福島第一・第二原子力発電所における  
耐震安全性について

平成20年5月26日  
東京電力株式会社

Loc. 2  
大内層内にみられる双葉断層

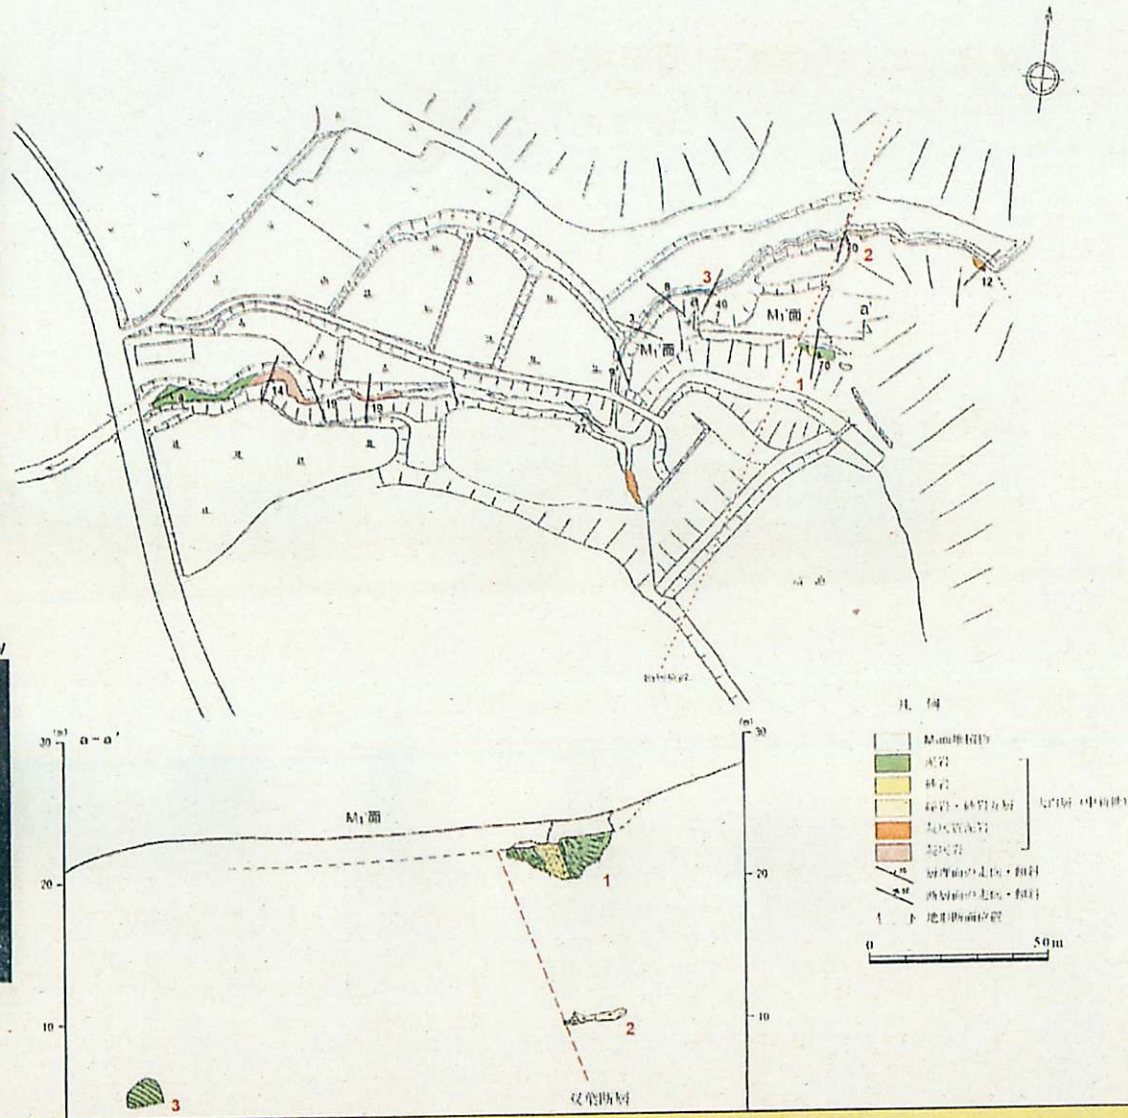
2. 小齊東方地区の双葉断層調査に関して、M1'面はどの程度の年代の地層と推定されているのか。ここの断層位置は断面から確認できるのか。

M1面は、太平洋沿岸に広く分布する海成面であり、堆積物を覆うローム層最下部に安達太良-岳軽石（約12万年前）を挟在することから南関東の下末吉面（MIS5e）に、M1'面は、M1面の若干低位に、南関東の小原台面に対比されるM2面の高位に分布することから南関東の引橋面（約10～12万年前）にそれぞれ対比される。

小齊東方のM1面及びM1'面は、太平洋岸に分布するM1面及びM1'面から阿武隈川沿いに、沖積面からの比高、段丘面の開析の程度などに基づき追跡して対比したものである。

小齊東方では、M1'面の南北で双葉断層の露頭を直接確認していること、M1'面の分布域を含む大内層の地質構造から、双葉断層はM1'面の直下に存在し、そのM1'面に変位地形が認められないことから活動性は無いと判断している。

M1'面の南北で双葉断層の露頭を直接確認していること、M1'面の分布域を含む大内層の地質構造から、双葉断層はM1'面の直下に存在し、そのM1'面に変位地形が認められないことから活動性は無いと判断している。

$L$  (地表断層長さ) と  $L_{sub}$  (震源断層長さ) の関係。記号はすべりタイプ別 (S、R、Nはそれぞれ横ずれ断層、逆断層、正断層；SR、SN、RSは横ずれ、縦ずれ、および正断層の混合すべり) を示す。Stirling et al.(2002)<sup>(13)</sup> によるコンパイルデータのうち、 $L$  と  $L_{sub}$  が記載された地震で、 $M_w$  の信頼性が低いと考えられるものを除いた61地震をプロットしている。野澤(2006)<sup>(14)</sup> より引用。

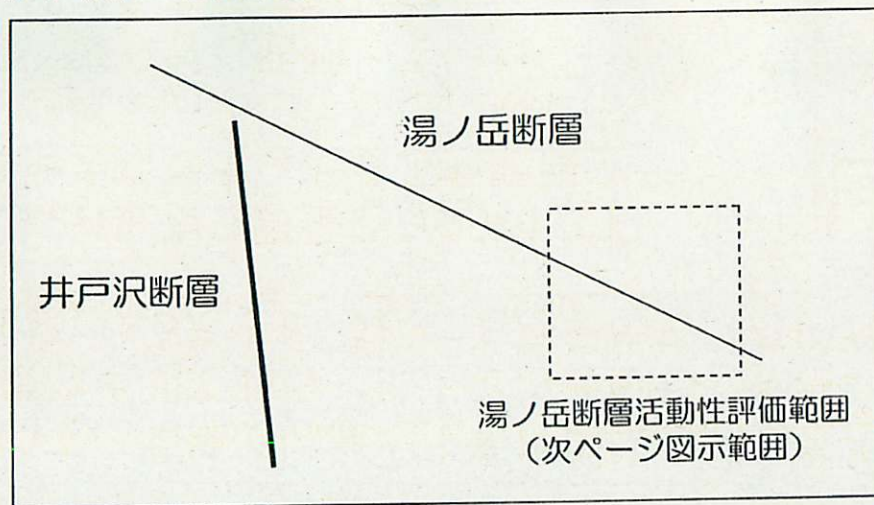
3. 双葉断層について、南部では後期更新世以降の活動を否定しているが、過去の地震の規模は不明であり、地下では連動して動き、単に表層の地層に影響を与えていなかったということもあるのではないか。

既往の研究によれば地表断層長さが20kmよりも大きい地震では地表断層長さと震源断層長さはよく対応するとされていることから、仮に南部も活動的であり、繰り返し活動していれば、地形に痕跡を残していると考えられる。

活断層評価にあたっては、耐震設計審査指針及びバックチェックルールに基づき、最終間氷期の地層又は地形面に断層による変位・変形が認められるか否かによって、活断層かどうかの判定をしている。

# 湯ノ岳断層の活動性

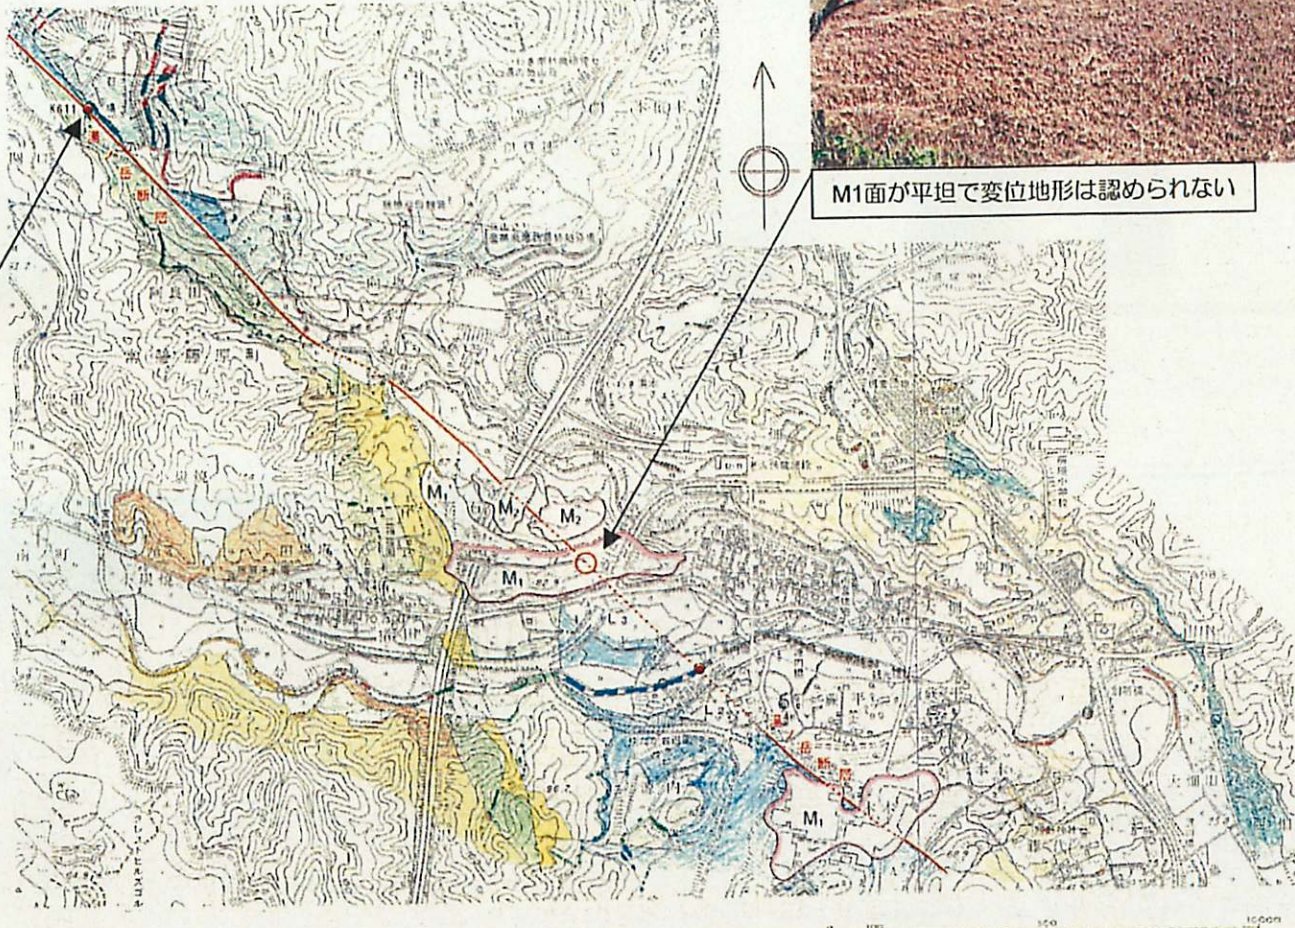
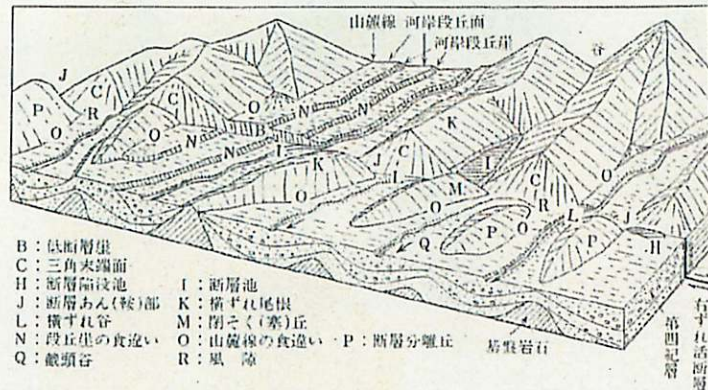
4. 井戸沢断層が湯ノ岳断層に変位を与えていないということは、湯ノ岳断層の方が新しいということにならないのか。

湯ノ岳断層の活動性については、変動地形学的調査、地表地質調査結果から、断層の位置を横断してM1面が分布し、このM1面に変位地形が認められないことを確認していることから、活断層ではないと評価している。

一方、井戸沢断層については、いわき市佐倉において、第四系に変位を与える露頭を確認したことから、活断層であると評価しており、井戸沢断層の活動時期は湯ノ岳断層よりも新しいと判断している。

なお、井戸沢断層については、その変位が、湯ノ岳断層に達していないことを確認しており、湯ノ岳断層より北での活動はないと判断している。

断層破碎部が固結していること、断層横断位置でM1面に変位地形が認められないことから活断層ではないと評価

活断層から発生する地震の規模と周期について  
松田時彦，地震 第2輯 第28巻（1975）より

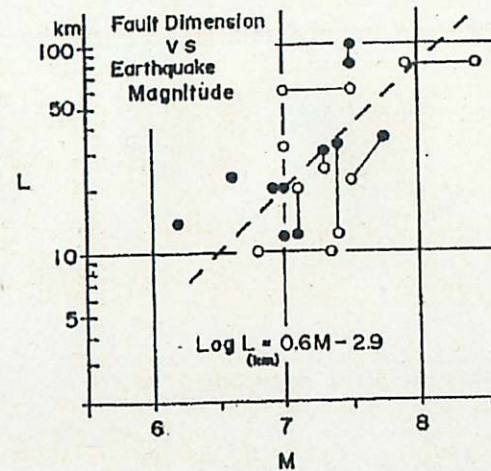
7. 活断層の長さに基づく地震規模の推定については、元となる経験式の誤差はどの程度のものなのか。想定すべき地震の上限を適切に評価していると言えるのか。

今回、活断層の長さに基づく地震規模の推定は、松田式（1975）によっている。

$$\log L = 0.6 M - 2.9 \quad \text{【日本内陸】}$$

影響の大きい活断層については、断層モデルを用いた評価を実施し、不確かさを考慮して基準地震動を策定している。

三陸沖から房総沖にかけての地震活動の  
長期評価について  
地震調査研究推進本部報告書集（2002）

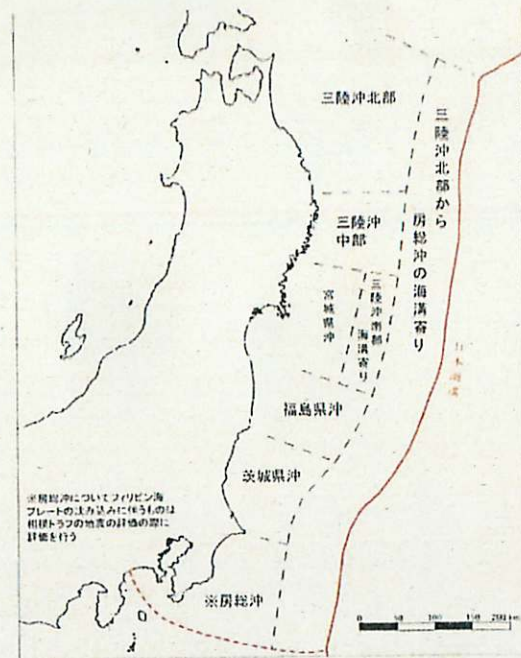
9. 地震調査研究推進本部は、「三陸沖北部から房総沖の海溝寄り」の領域において、M8クラスのプレート間地震を想定している。また、1677年には、磐城・常陸・安房・上総・下総の地震のようにM8.0の地震が発生している。福島県沖のプレート間地震でM7.9という想定は過小評価ではないか。

地震調査研究推進本部では、三陸沖北部から房総沖にかけての地震活動の長期評価を領域に分割して行っている。

この中で、「三陸沖北部から房総沖の海溝寄り（1677年の地震もこの領域において発生）のプレート間地震」ではM8クラスを想定しているが、敷地に近く影響の大きい福島県沖ではM7.4前後を想定している。

今回の評価では、福島県沖において不確かさを考慮して仮想塩屋崎沖の地震（M7.9）を想定して基準地震動を策定している。

首都直下で発生する地震のタイプ  
(中央防災会議資料)

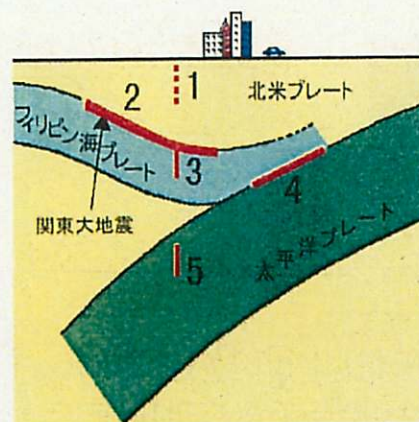
10. 海洋プレート内地震の規模について、平成15年宮城県沖のM7.1を想定しているが、日本原電東海第二原子力発電所の耐震安全性再評価中間報告では、海洋プレート内地震で茨城県南部では、M7.3が想定されている。海洋プレート内地震の想定としては、十分安全側に評価していると言えないのではないか。

日本原電東海第二原子力発電所の耐震安全性再評価中間報告では、中央防災会議の検討を参考にフィリピン海プレート内の地震（図の③）としてM7.3を想定している。

今回の評価対象としている海洋プレート内地震は、「図の⑤」であり、想定される規模は異なる。地震調査研究推進本部では、敷地が位置する領域における海洋プレート内地震の最大規模はM7.1としている。評価においては、発生位置の不確かさも考慮しており、十分安全側であると考えている。

要素地震 (2003/02/16) はざとり波の応答スペクトルの比較 (赤：福島第一，青：福島第二)

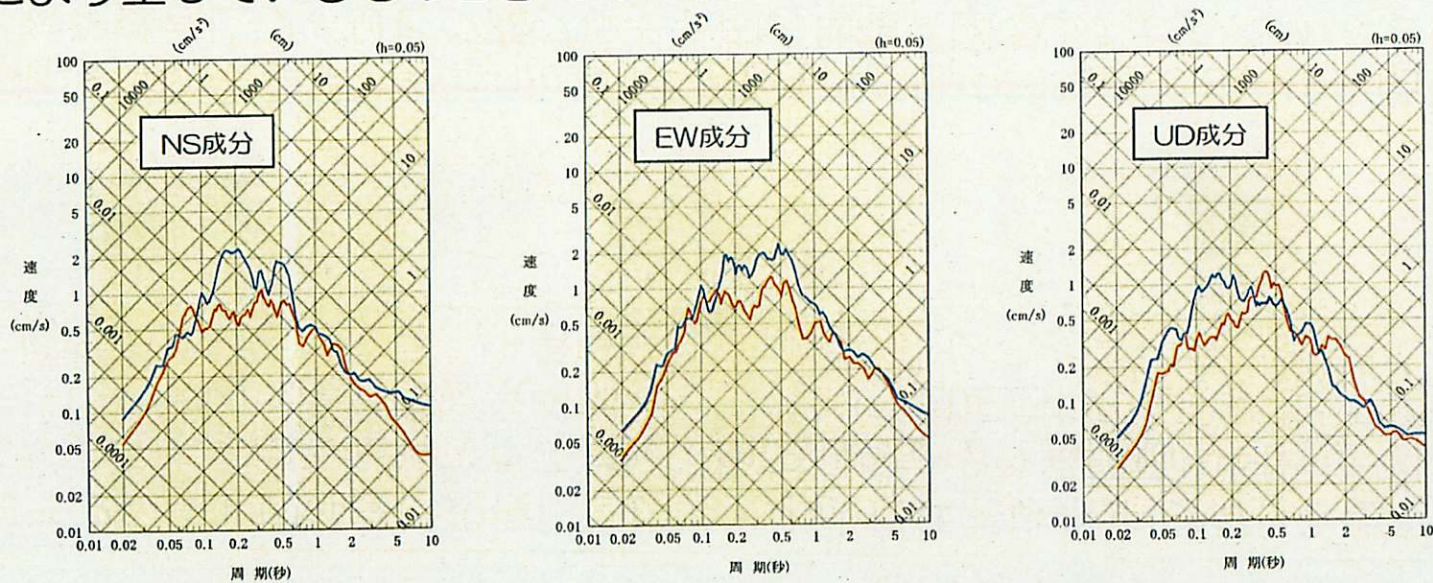
1 1. 福島第一原子力発電所と福島第二原子力発電所に対する海洋プレート内地震の発電所に及ぼす影響の違いは具体的にどのような地下の地質構造の違いを反映しているのか。

震源から福島第一原子力発電所、福島第二原子力発電所までの伝播経路の特性の違いにより生じているものと考えている。

日本海東縁の地質学的歪集中帯の分布  
大竹他, 日本海東縁の活断層と地震テクトニクス (東京大学出版会) に加筆

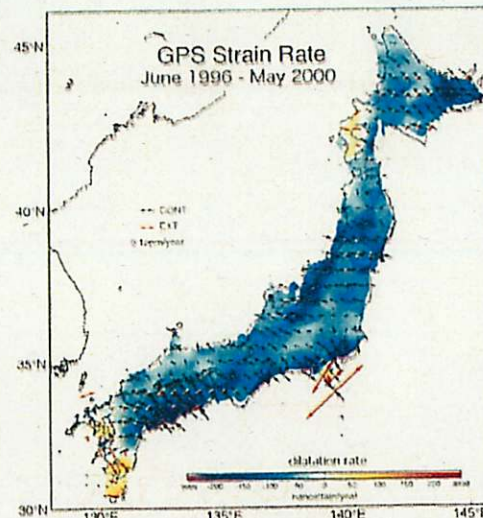
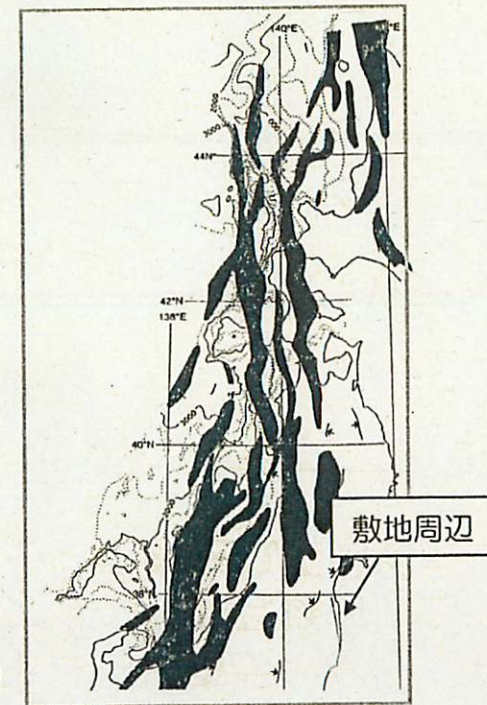
12. 新潟県中越沖地震を踏まえ耐震バックチェックに反映すべき事項に対する対応として、検討用地震の選定に当たっては「ひずみ集中帯」のような構造帯に係わる地震についても考慮することとされているが、どのような検討を行っているのか。

既往の文献より、敷地周辺が「ひずみ集中帯」に位置していないことを確認した。

また、「ひずみ集中帯」の構造体に係わる地震の発生状況を整理し、敷地からの震央距離が200km程度以内の位置で発生している以下の2地震において、敷地に大きな影響がなかったことを確認した。

- ・ 2004年新潟県中越地震 (M6.8)
- ・ 2007年新潟県中越沖地震 (M6.8)

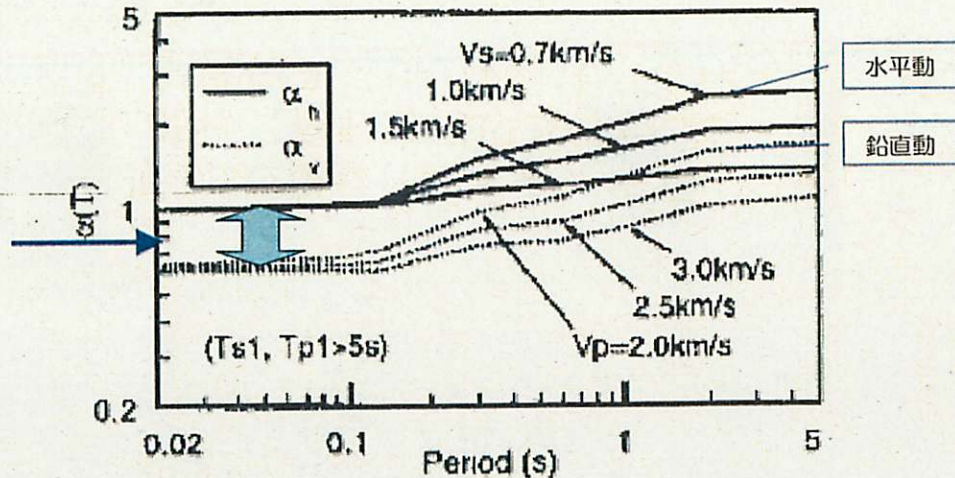
13. 新潟県中越沖地震を踏まえ耐震バックチェックに反映すべき事項に対する対応として、断層モデルによる地震動評価においては、地下構造探査データに基づき、適切な地下構造モデルを構築し、地盤の非線形効果の必要な場合にはこれも含めて評価を行うこととされているが、どのように考慮されているのか。

断層モデルによる地震動評価においては、以下の方法により適切に設定している。

地震基盤面以浅の構造：地中における地震観測記録の水平/上下スペクトル  
振幅比の逆解析による地下構造推定法

地震基盤面以深の構造：既往の文献を参考

なお、新潟県中越沖地震の知見を踏まえ、反射法探査など追加調査を実施し、現在とりまとめている。
